HENVENDELSER MODTAGET I HØRINGSPERIODEN

FORSLAG TIL TILLÆG 5 TIL LOKALPLAN 398 ØRESTAD SYD

Høringssvar
Indkommet via Bliv Hørt nr. 1-111

Offentlig høringsperiode fra den 23. juni 2026 til den 18. september 2026

Arena-metrostationen – forudsætningen for byliv i Arenakvarteret

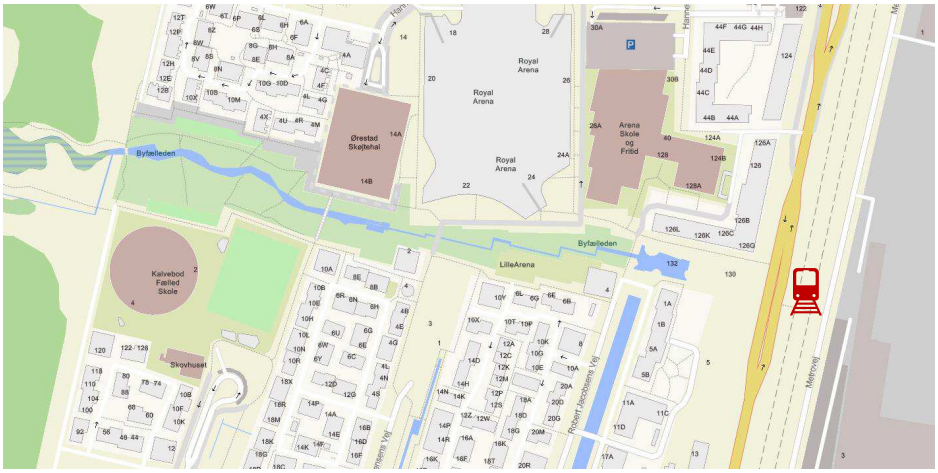
Den vigtigste enkeltfaktor for byliv i Arenakvarteret ligger uden for lokalplanens rammer, men bør indgå i kommunens vurdering af planens forudsætninger: den metrostation ved Kanalpladsen, som der blev reserveret plads til mellem Ørestad og Vestamager station, da M1 blev anlagt, og som aldrig er blevet bygget.

Konsekvensen er meget synlig i hverdagen. Besøgende til Royal Arena, skøjtehallen og fremover Arena Skole og Fritid – der tages i brug efter efterårsferien 2026 og er dimensioneret til ca. 1.100 elever samt personale, og som rummer både idrætshal og offentlig svømmehal – ankommer i praksis via Ørestad station og ledes gennem Field's. De handler, spiser og opholder sig i indkøbscentret i stedet for i bydelen. Det er præcis den strøm af mennesker, der skulle bære caféer og butikker på Kanalpladsen og langs Royal Arenas sydfacade, og som er en forudsætning for, at kravet om publikumsorienteret serviceerhverv i stueetagerne overhovedet kan indfries. Direktøren for Royal Arena udtrykte på borgermødet også støtte til en station her.

Arena-metrostationen – forudsætningen for byliv i Arenakvarteret

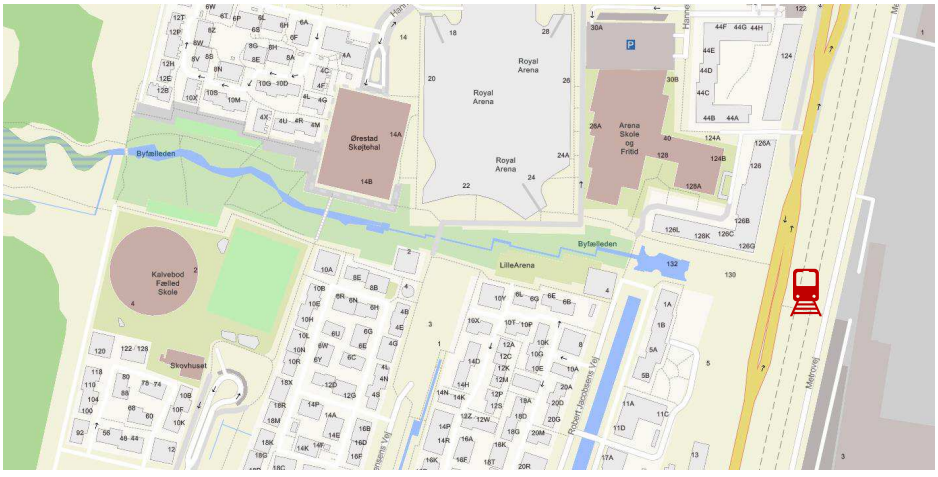
Den vigtigste enkeltfaktor for byliv i Arenakvarteret ligger uden for lokalplanens rammer, men bør indgå i kommunens vurdering af planens forudsætninger: den metrostation ved Kanalpladsen, som der blev reserveret plads til mellem Ørestad og Vestamager station, da M1 blev anlagt, og som aldrig er blevet bygget.

Konsekvensen er meget synlig i hverdagen. Besøgende til Royal Arena, skøjtehallen og fremover Arena Skole og Fritid – der tages i brug efter efterårsferien 2026 og er dimensioneret til ca. 1.100 elever samt personale, og som rummer både idrætshal og offentlig svømmehal – ankommer i praksis via Ørestad station og ledes gennem Field's. De handler, spiser og opholder sig i indkøbscentret i stedet for i bydelen. Det er præcis den strøm af mennesker, der skulle bære caféer og butikker på Kanalpladsen og langs Royal Arenas sydfacade, og som er en forudsætning for, at kravet om publikumsorienteret serviceerhverv i stueetagerne overhovedet kan indfries. Direktøren for Royal Arena udtrykte på borgermødet også støtte til en station her.

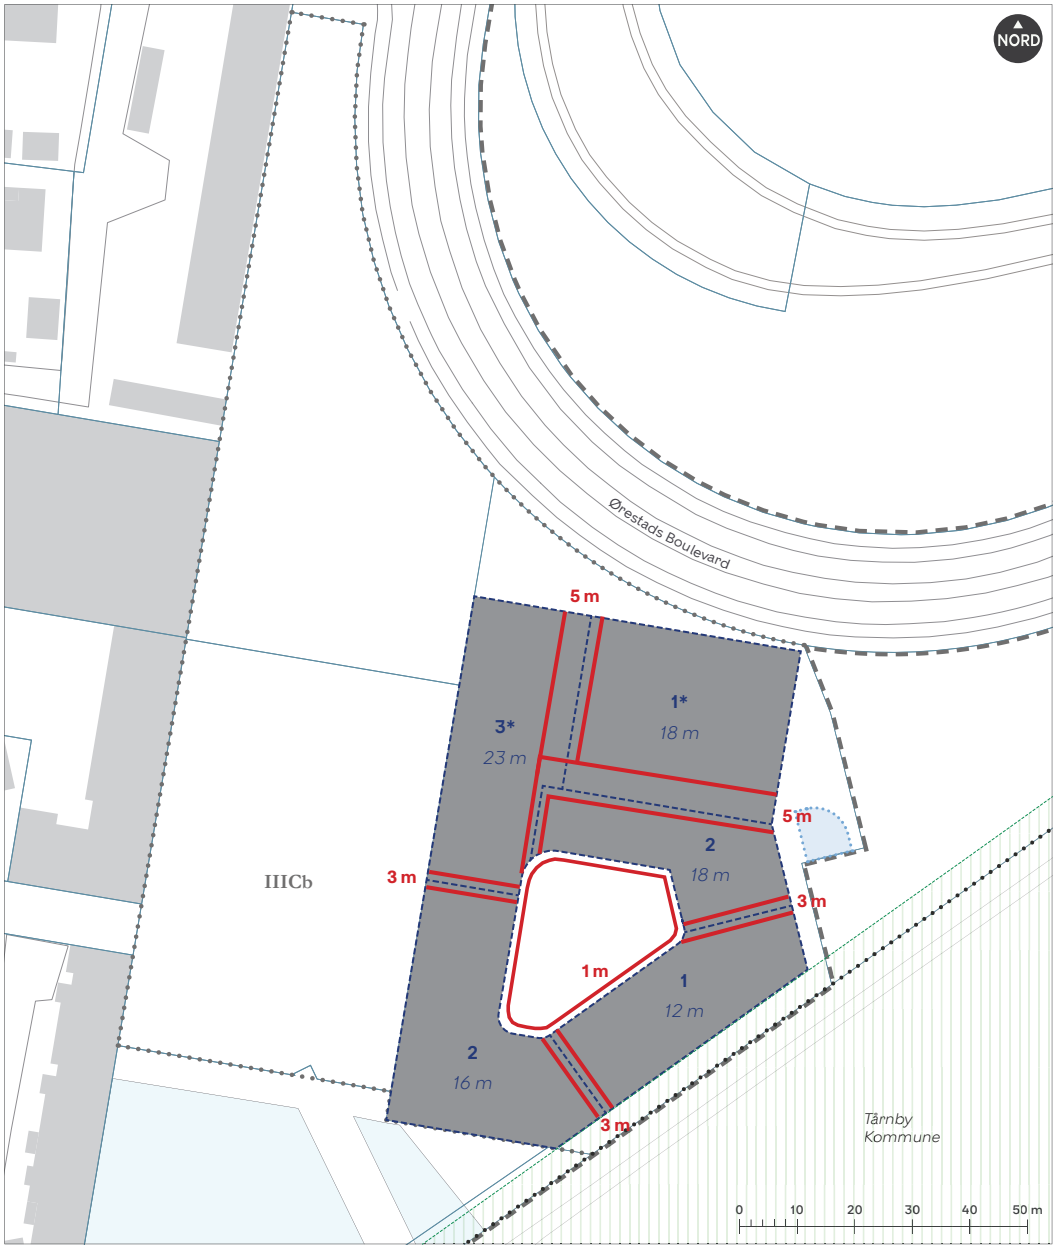
Vedr. afgrænsning af byggefelter for område IIICb.
Ved afgrænsning for byggefelterne P, Q, R, S, T vist på tegning 5f, er der behov for en fleksibilitet byggefelterne imellem, således at der ved projektets udarbejdelse kan ændres på grænserne mellem byggefelterne. Vi foreslår en fleksibilitet som den der er vist på tegning 5a, således at der også for område IIICb indarbejdes en buffer for området for afgrænsning mellem byggefelterne på +/- 1,5 m. Mellem byggefelt P og Q, og mellem byggefelt Q og R, er der pga. de konstruktive forhold, brug for at lave en større buffer således at bygningens statiske system kan løses. Se vedhæftede tegning.
Ved afgrænsning af byggefeltet mod det indre gårdrum foreslår vi ligeledes en buffer for afgrænsningen på 1 m fra den indre facade og ind mod gårdrummet, således at gårdrummet kan justeres under projektets udvikling, og understøtte arbejdet med den korrekte placering af bygningens indre funktioner. Se vedhæftede tegning

Vedr. højde på værn for område IIICb
Under "Lokalplantillæggets indhold", Delområde IIICb, er beskrevet en minimumshøjde for værn på 3 m. Dette ser vi som en uhensigtsmæssig binding, som kan resultere i nogle alt for høje værn for skolen. Det er vigtigt at skabe sikkerhed for børnene, og vigtigt at der skærmes mod vind på udearealer, men vi vil forslå at minimumshøjden ændres til 2,5 m, således at der kan arbejdes mod den lavest mulige sikre løsning.
